**DIRECTION DE L'ÉVALUATION ENVIRONNEMENTALE  
DES PROJETS HYDRIQUES ET INDUSTRIELS**

**Rapport d'analyse environnementale  
pour le projet de réhabilitation de l'anse du Moulin  
à Baie-Comeau par Alcoa Itée**

**Dossier 3211-04-047**

Le 15 mai 2015

FIGURE 9 DÉLIMITATION DU SCÉNARIO RETENU (SOURCE : GENIVAR, 2013)

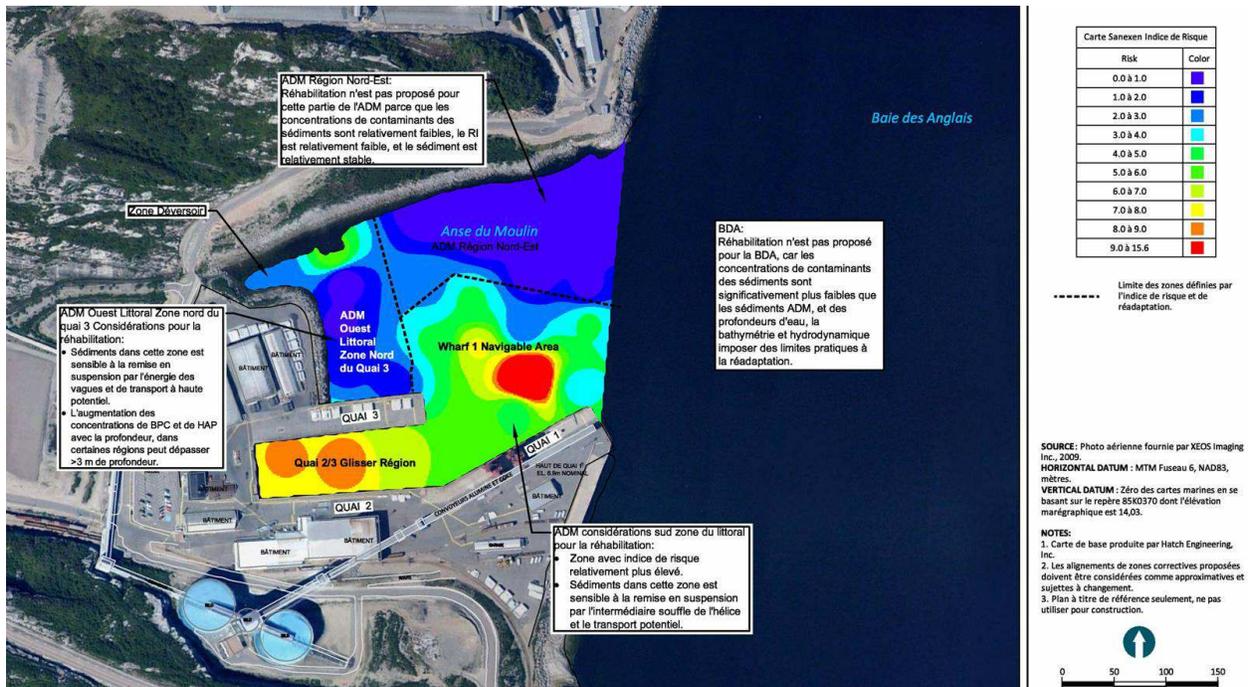
La superficie de dragage retenue correspond de façon générale à la zone navigable. La caractérisation des sédiments a démontré que cette zone constituait celle où les sédiments étaient le plus contaminés. Selon l'initiateur, cette superficie permettra d'atteindre les objectifs de la restauration environnementale projetée tout en permettant le maintien des activités de l'aluminerie et d'assurer la stabilité des installations portuaires existantes. La superficie retenue a également été déterminée en fonction de la capacité de la cellule pouvant accueillir les sédiments dragués. Un volume excédentaire à la capacité de la cellule aurait dû être transporté par camion jusqu'au Lac Saint-Jean ce qui aurait augmenté grandement les impacts du projet tant sur plan environnemental que sur le plan économique.

Le recouvrement environnemental sera réalisé dans le secteur au nord du quai N° 3. Cette intervention sera combinée avec un enrochement de stabilisation de ce même quai. Ces interventions permettront de limiter la mobilisation des sédiments profonds contenant des contaminants. La construction d'un bassin de rétention à l'exutoire des installations d'Alcoa ltée permettrait quant à elle de prévenir un risque futur de contamination provenant de l'usine.

Aucune intervention n'est prévue dans la partie nord-est de l'ADM et dans la baie des Anglais. Cette décision est basée sur le fait que les sédiments de la partie nord-est de l'ADM sont relativement stables, leur contamination peu élevée et l'indice de risque découlant de l'analyse de risque écotoxicologique pour ce secteur est peu élevé. En ce qui concerne la baie des Anglais, c'est également une question de faible contamination des sédiments, mais aussi c'est en raison de la difficulté technique d'intervenir à de plus grandes profondeurs qui a déterminé le choix ne pas intervenir.

La variante retenue par l'initiateur est relativement facile à mettre en œuvre, fournit un bon équilibre entre la réduction du risque à court terme et la protection à long terme de la santé humaine et de l'environnement et ne compromet pas les activités de l'aluminerie. Pour toutes ces raisons, l'équipe d'analyse est d'accord avec le choix de la variante retenue par l'initiateur.
